水栓金具_外観類似品情報

No. R-038

件名 TKJ30 型 バルブカートリッジ違い

<前期品>

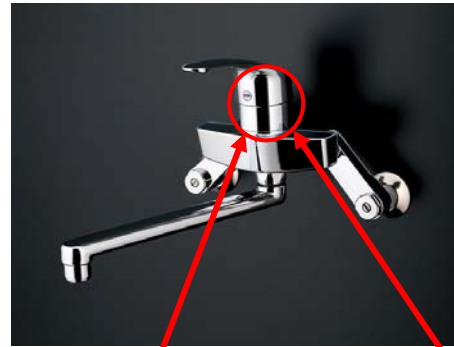
■ ハンドルのインデックスのデザインで判断してください。

■ カートリッジ押えの高さで判断してください。

約 55mm

約 35mm

前期品と後期品ではバルブカートリッジなどの互換性はありません。
